書面開催 静岡駅南口駅前広場再整備検討委員会：第5回のまとめ

論点 これまで検討した整備案とその整備イメージについて

現時点での再整備案

■イメージパース ※あくまで現時点でのイメージであり、実際の整備内容を確定するものではありません

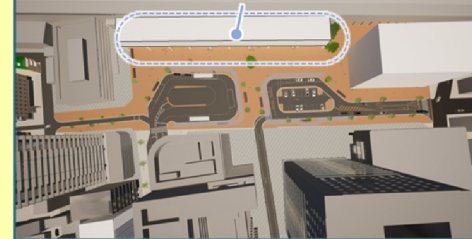
- ・ 自家用車で利用する人にとって、このロータリー配置は今までと大きく変わり不便に感じる可能性もあるため、なぜこの配置にしたのかという説明があった方がよい。
- ・ 整備後の駅前広場では、交通渋滞が生じるのではないかと懸念を持つ方が多そうなので、周辺交通の改善についても言及したほうが良い。

- ・ 民間開発誘導エリアについて、1階部分も供用、通過できるようにした方がよい。
- ・ 広場との繋がりや動線など、駅前広場と一体となるようなつくりが良い。

- ・ まちのロビー空間中央の建物は、奥行きがありすぎると暗くなってしまう。コンコースから駅前広場に出た付近は、2層吹き抜け空間にするなどのデザイン検討が必要。
- ・ 市民の人が活躍できる場をつくるのがいいと思う。
- ・ まちのロビー空間中央の建物は、駅前広場や駅コンコースのある1階から2階以上への人の流れをいかに作れるかが課題である。2階レベルで駅や周辺街区と自然とつながる訳ではないので、この点をクリアできることがこの計画の成功を左右する重要なポイントになると思う。

- ・ 全ての機能・施設を上部空間に配置するのではなく、2階への入口となる機能・施設を1階にも設けることで、2階に人を誘導していく仕掛けや工夫も必要なのではないかと思う。
- ・ まちのロビー空間中央の建物について、金沢駅の鼓門のような、地域の伝統芸能や伝統工芸をモチーフとした、シンボリックな構造物が出来ると良い。
- ・ ロータリーからなるべく雨に濡れないで駅に入れるよう、大屋根もあるといいが、透明な屋根等、開放感の確保が必要。

- ・ まちのロビー空間でイベントが開催しやすいような仕組みを考慮し、(給排水・電源、イベント運用ルール整備等)整備することにより、実効性が高まる。
- ・ 屋内空間に無料のフリースペースを設けると、しっかりと管理していくのが難しい。
